Dodatek č. 3 ke Smlouvě o dílo č. 0022/0/OPRI/20
uzavřený podle ustanovení § 2586 a násl. zákona č. 89/2012 Sb., občanský zákoník,
v platném znění (dále jen „občanský zákoník“)

ZŠ Nepomuckého, zateplení objektu a výměna oken

Souhrnný přehled změnových listů

Podklad pro Dodatek č. 3

Zámečnické výrobky (revize)

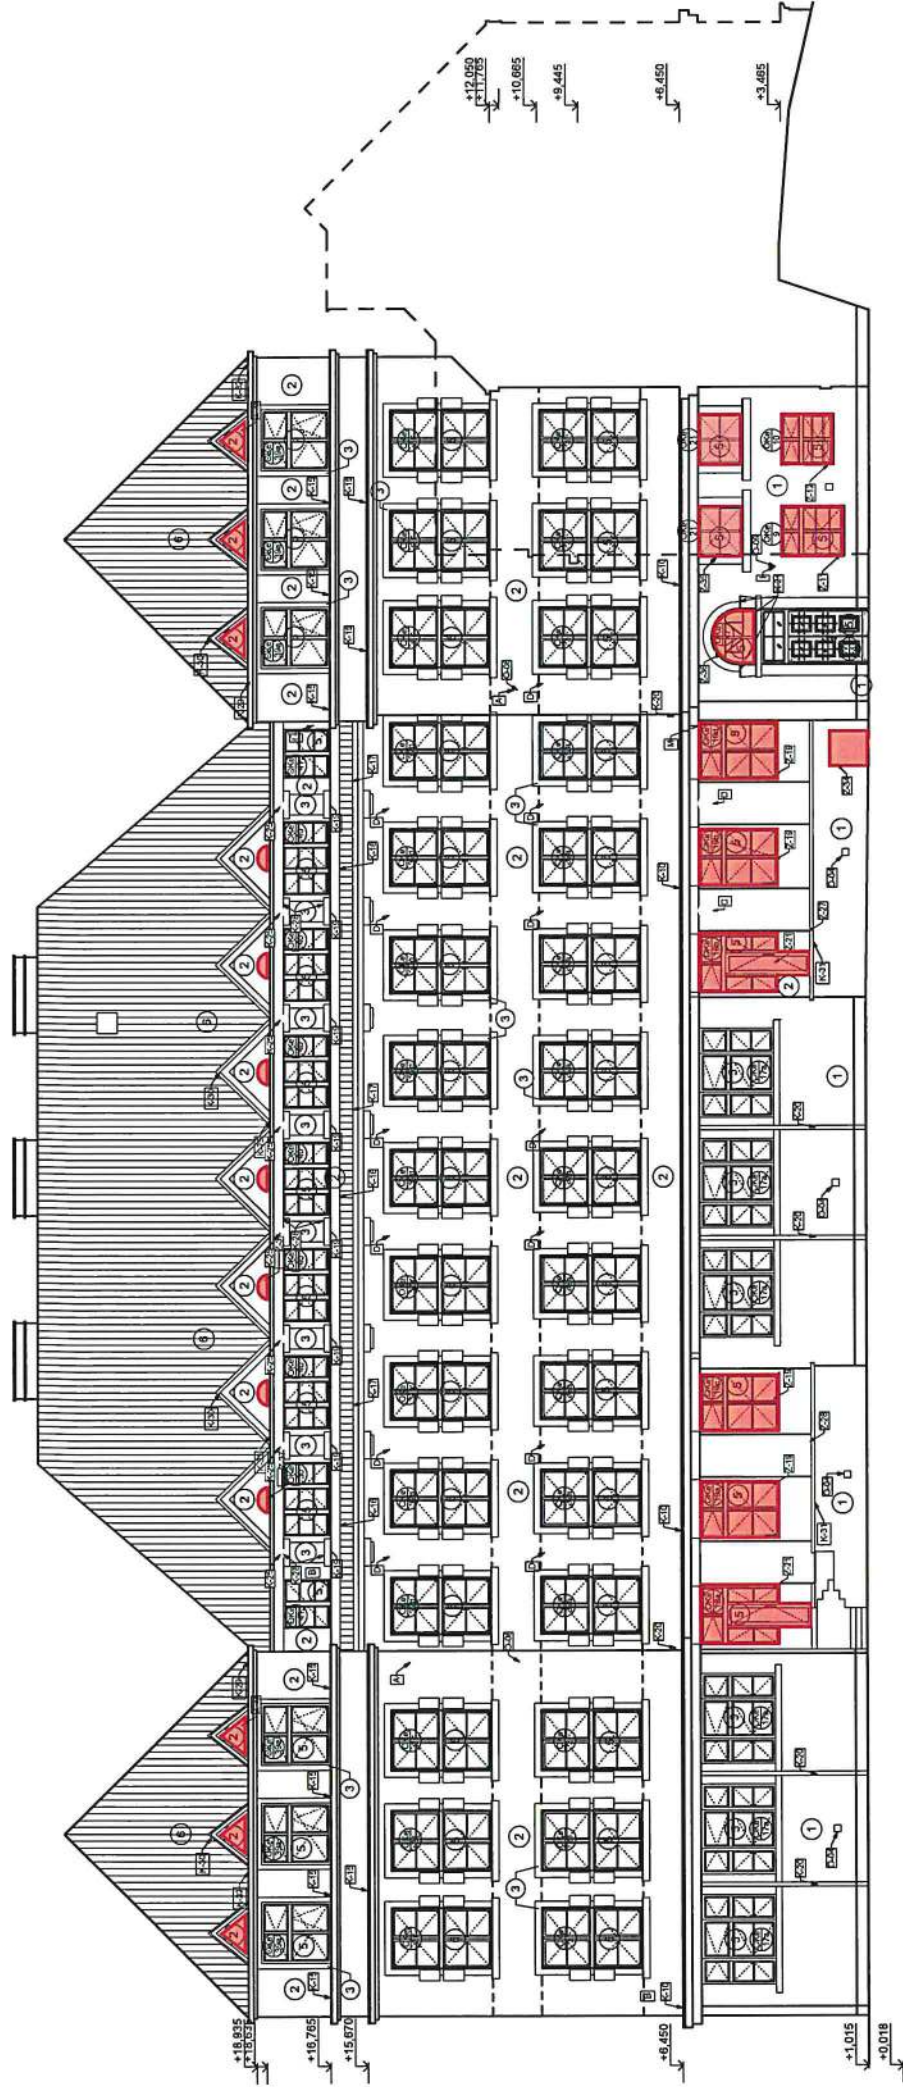
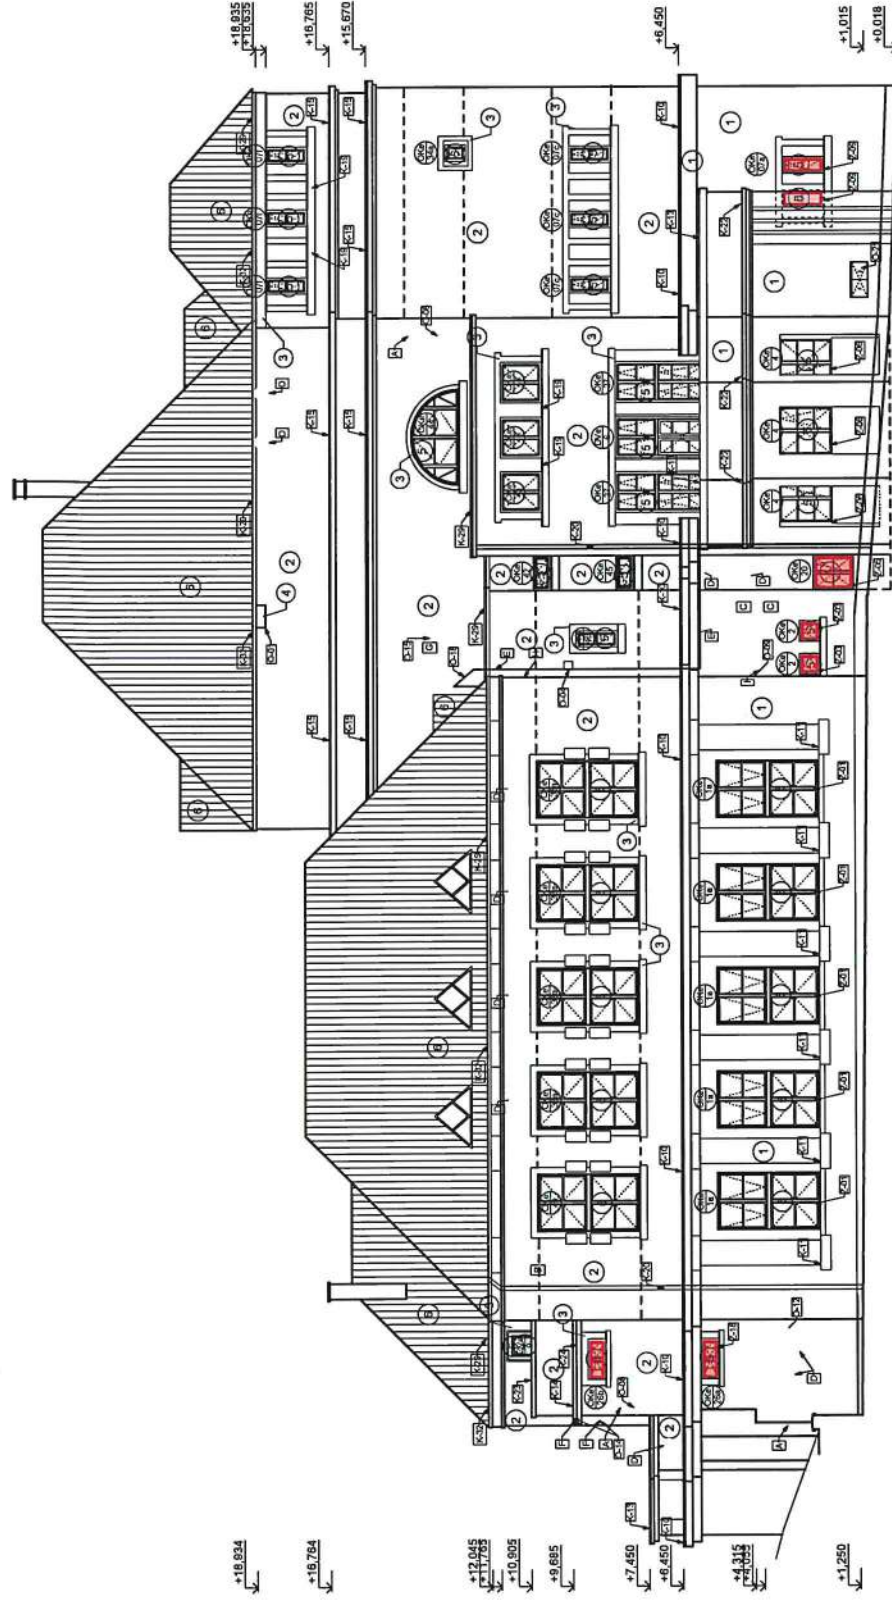
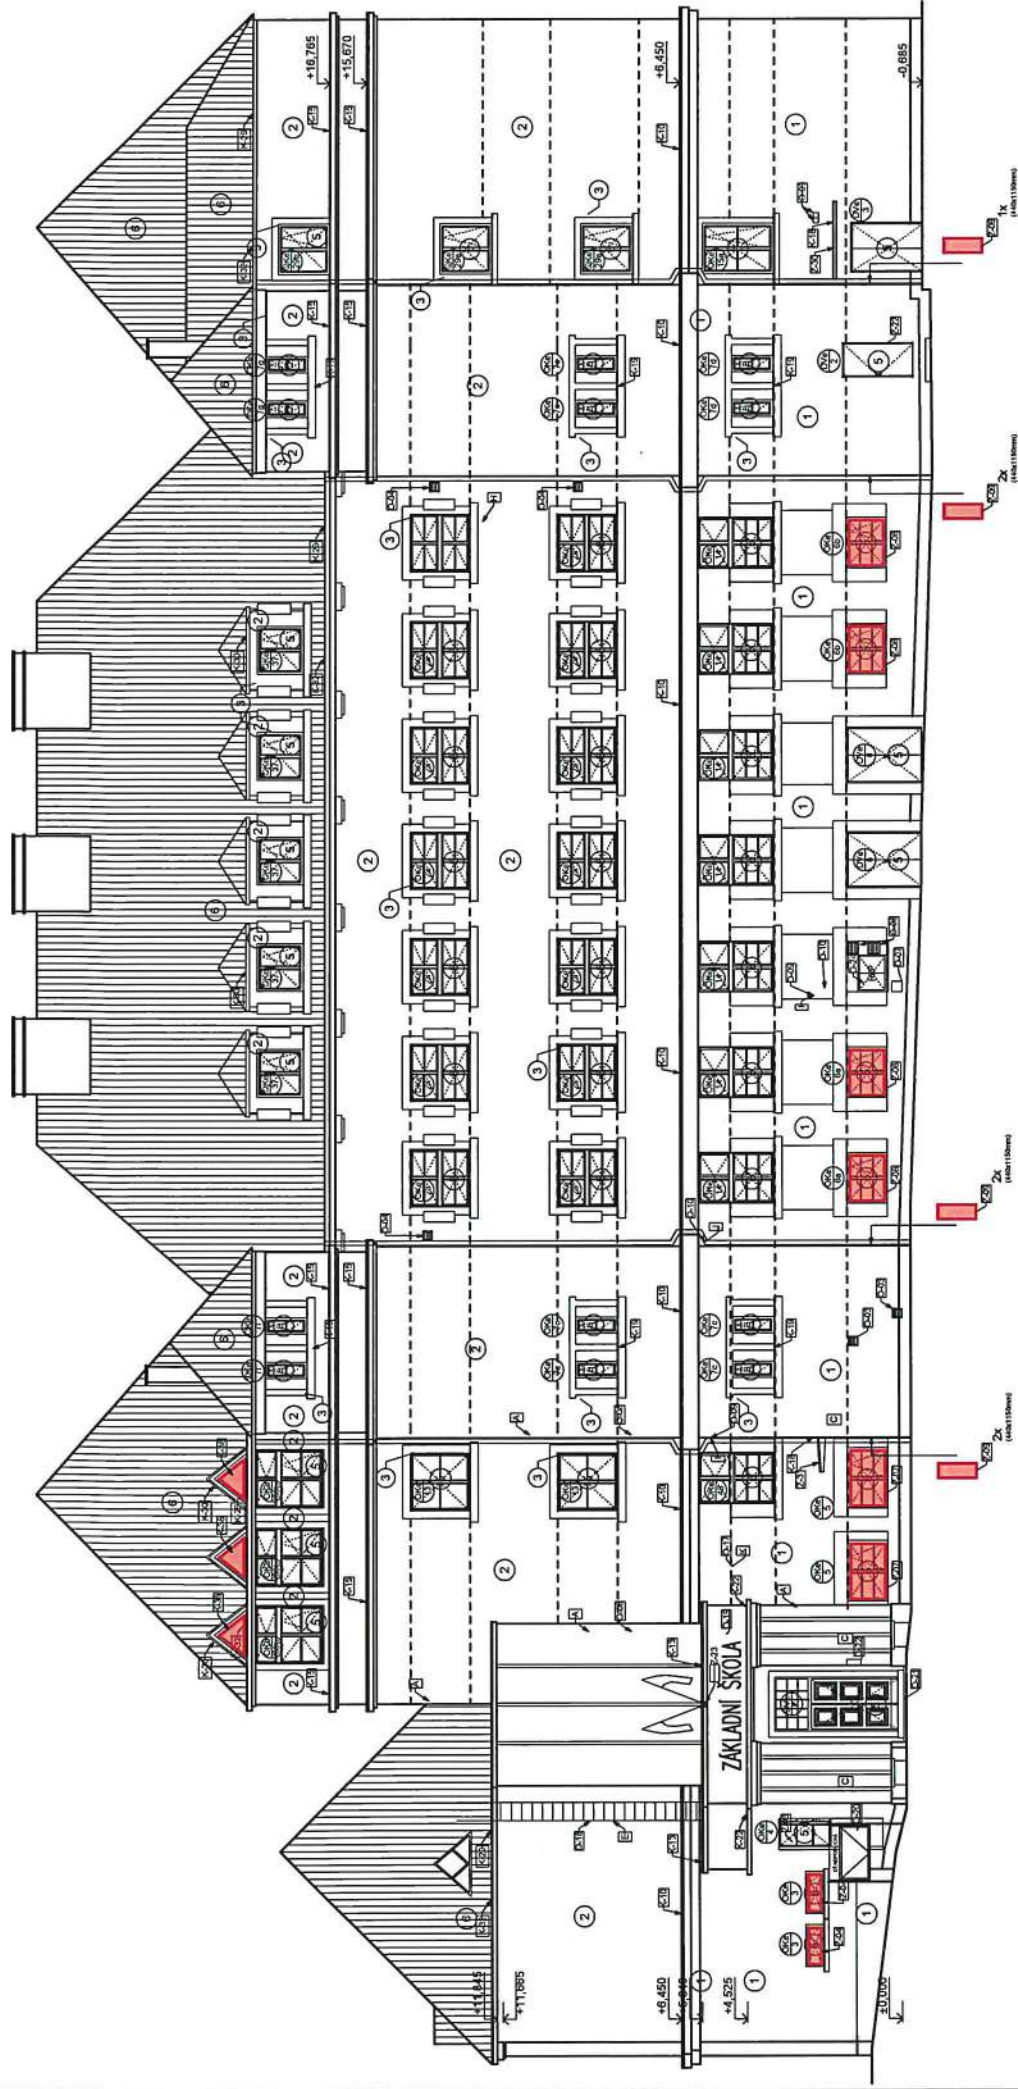
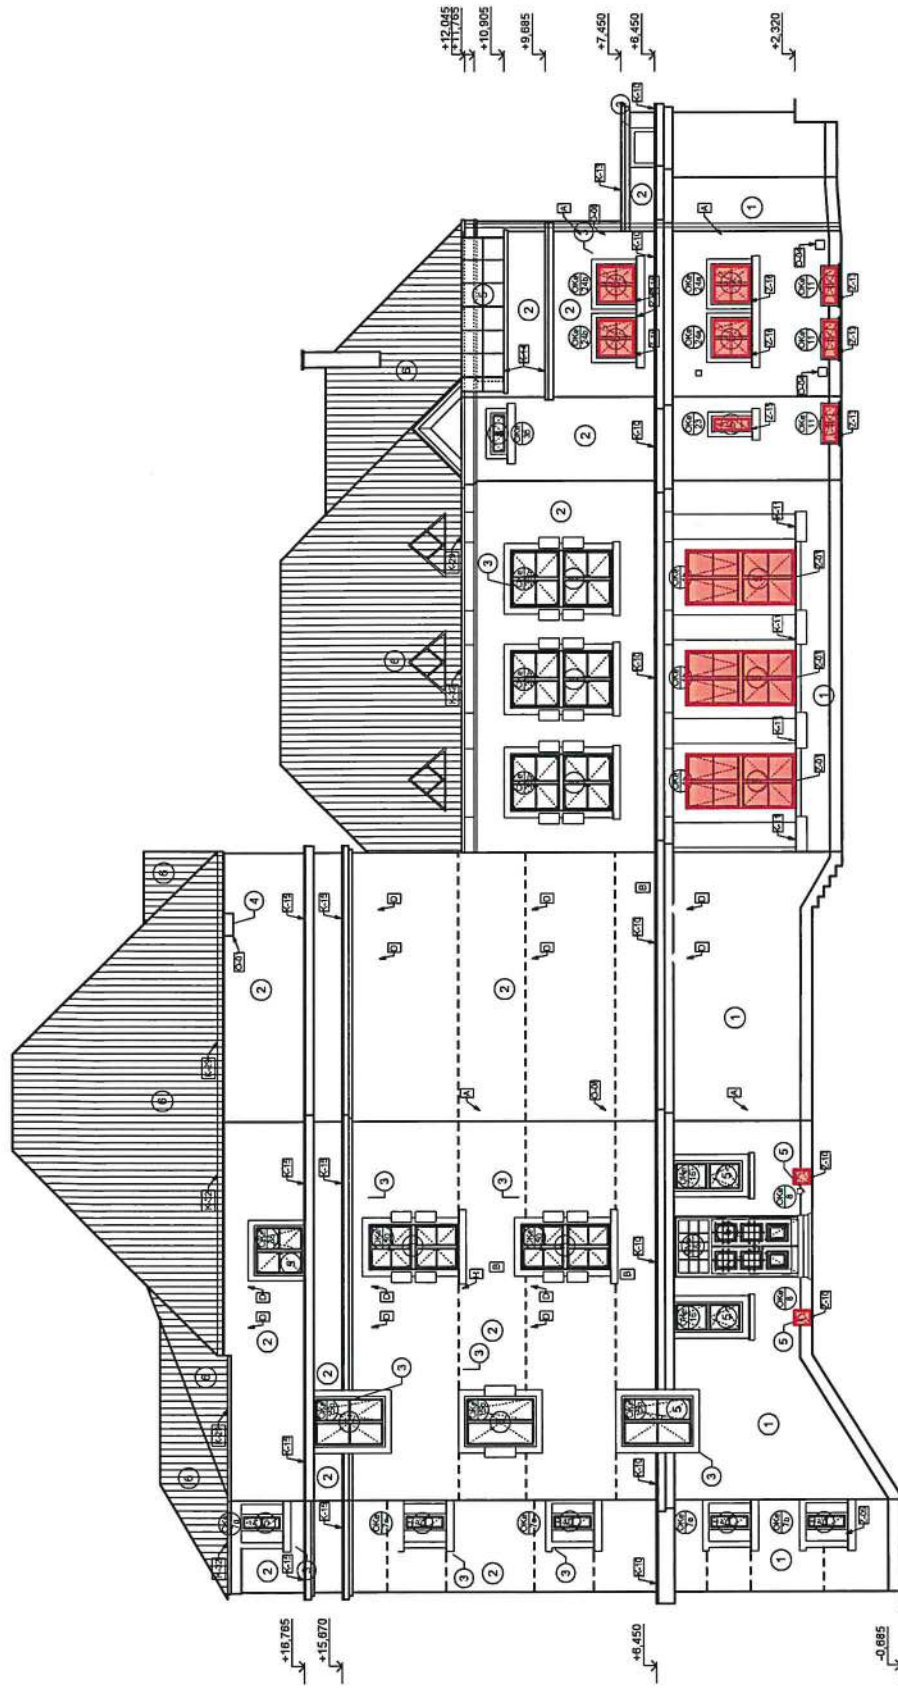
Stavební oddíl: Architektonicko stavební	Část: Zámečnické výrobky																								
Popis změny: Byla provedena revize zámečnických výrobků architektem, schváleno uživatelem. Byly upraveny počty a pozice výrobků.																									
Zdůvodnění změny: Upraveny počty a pozice zámečnických výrobků.																									
Posouzení změny - autorský dozor projektanta: AD souhlasí s realizací. <i>Změny vychází z požadavků arch. kopceho.</i>																									
Posouzení změny - technický dozor <i>SOUHLASÍM</i>																									
Dopady:

Ostatní výrobky (O-20, O-24)

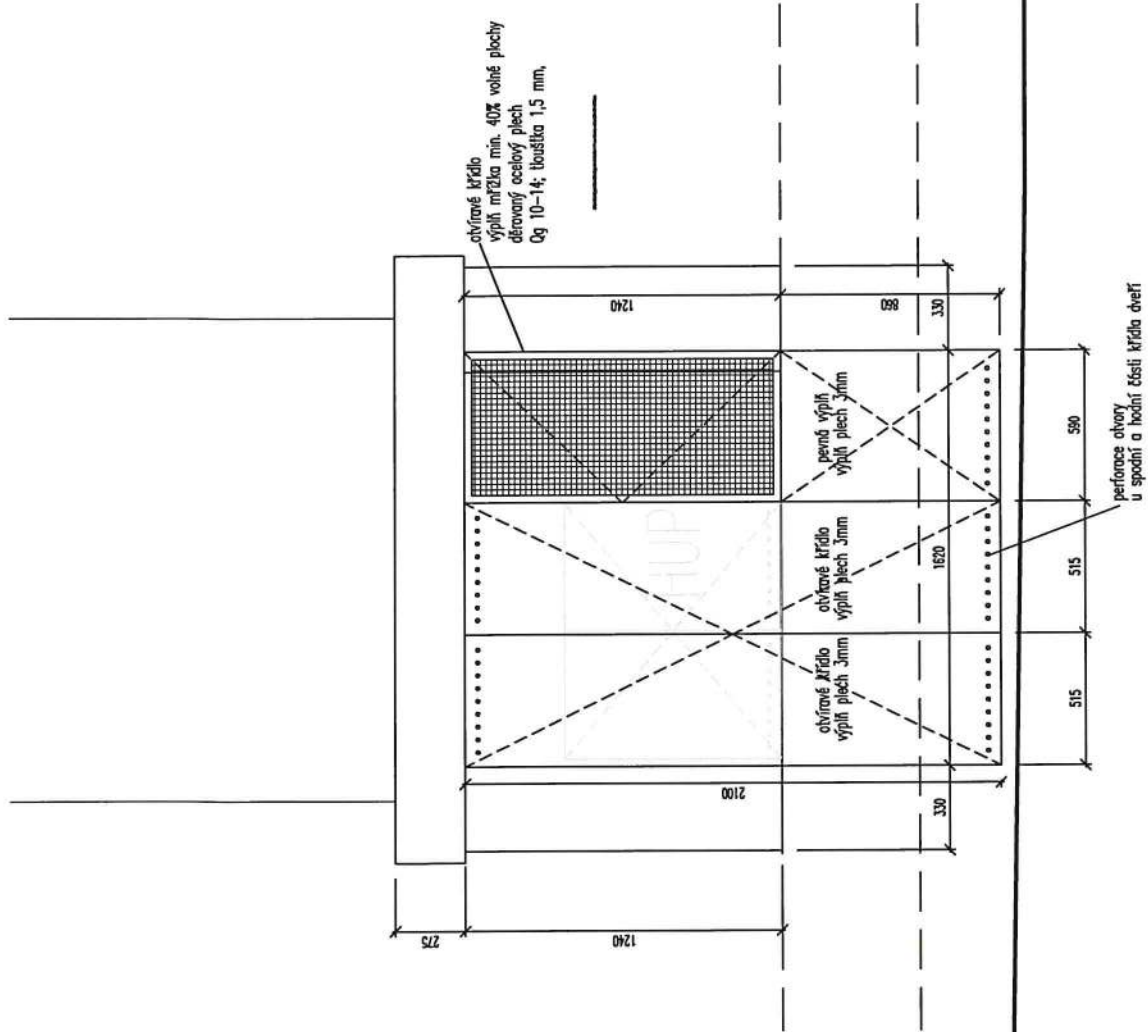
Stavební oddíl: Architektonicko stavební	Část: Ostatní výrobky																
Popis změny: Byla provedena revize ostatních výrobků O-20 nerezová vitrína a O-24 dvířka rozvaděče elektro architektem. Byla vydána revize výkresů.																	
Zdůvodnění změny: Byla provedena revize ostatních výrobků O-20 nerezová vitrína a O-24 dvířka rozvaděče elektro architektem.																	
Posouzení změny - autorský dozor projektanta: AD souhlasí s realizací. <i>Změna vychází s požadavku p. arch. Kopeckého.</i>																	
Posouzení změny - technický dozor <i>Souhlasím</i>																	
Dopady:

Kamerový systém (stavební připravenost)

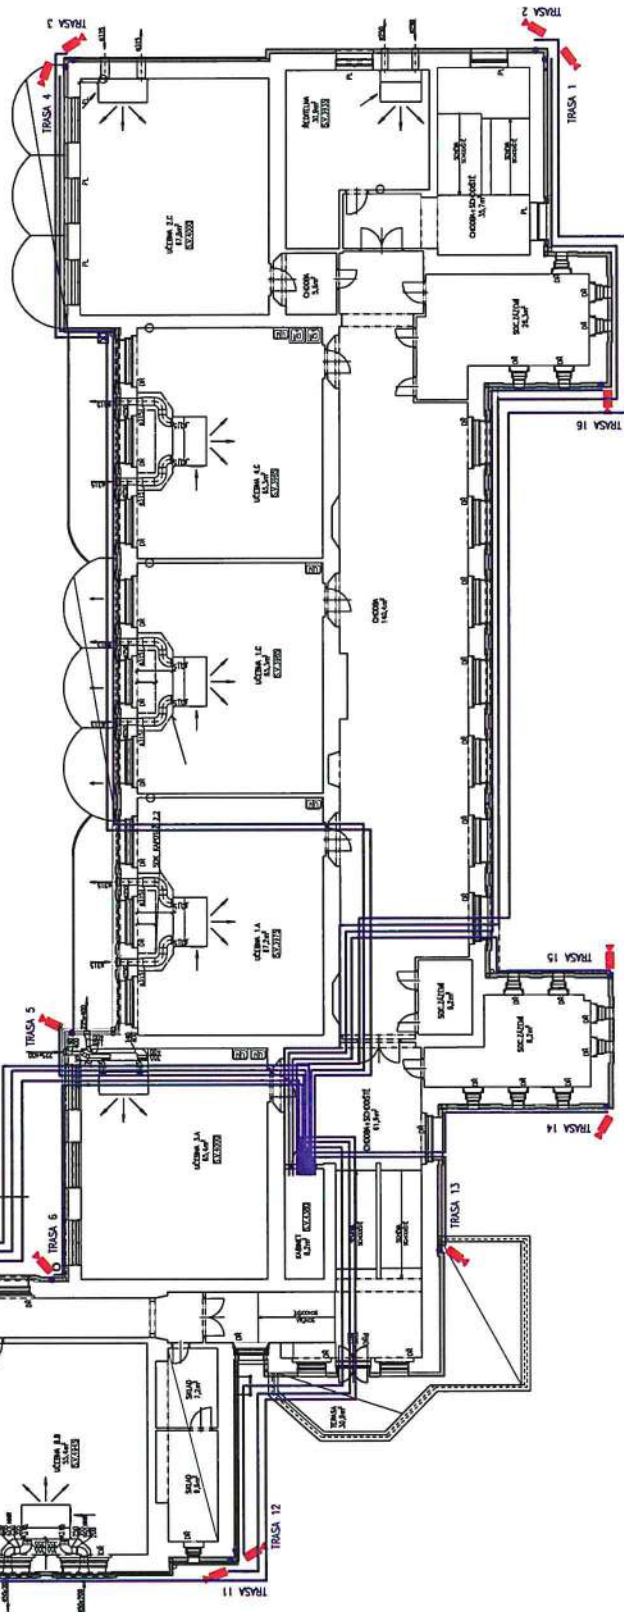
Stavební oddíl: Elektroinstalace	Část: Elektroinstalace slaboproud																														
Popis změny: Dle požadavku uživatele bude osazen kamerový systém, k tomu je nutné provést stavební připravenost (kabeláž).																															
Zdůvodnění změny: Stavební připravenost (kabeláž) pro nový kamerový systém.																															
Posouzení změny - autorský dozor projektanta: AD souhlasí s realizací.

STAVEBNÍ ÚPRAVY - DOZDĚNÍ PŘÍSTAVKU

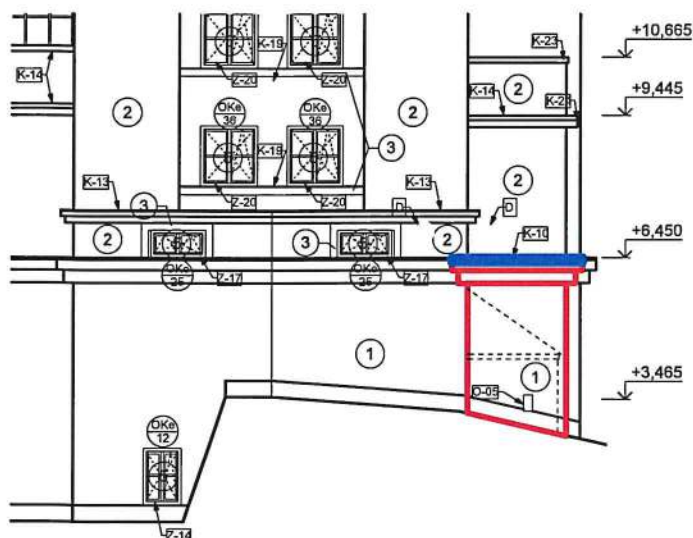
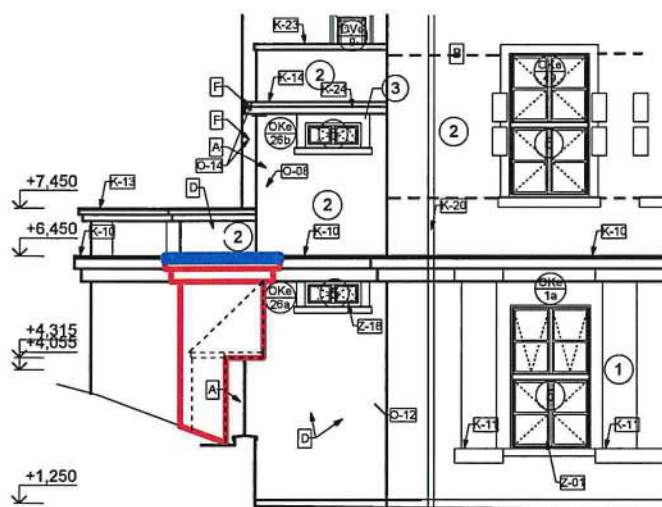
Stavební oddíl:	Architektonicko stavební	Část:	HSV, PSV práce + elektroinstalace
Popis změny: Dle požadavku architekta došlo ke stavebním úpravám vstupní haly školy (sdk úpravy stropů a sdk předstěn, doplnění dových vnitřních dveří, doplnění elektroinstalace + nová svítidla, doplnění vnitřních vitrín).			
Zdůvodnění změny: Dle požadavku architekta došlo ke stavebním úpravám vstupní haly školy (sdk úpravy stropů a sdk předstěn, doplnění dových vnitřních dveří, doplnění elektroinstalace + nová svítidla, doplnění vnitřních vitrín).			
Posouzení změny - autorský dozor projektanta: AD souhlasí s realizací.			
Posouzení změny - technický dozor 			
Dopady:	do projektové dokumentace:	ne	zpracovány ne
	do časového plánu:	ano	zpracovány 90 dní
	do ceny: ano	zvýšení o:	887 352,00 Kč
		s DPH 21%	1 073 695,92 Kč
		snížení o:	0 Kč
		s DPH 21%	0 Kč
1 ze 2
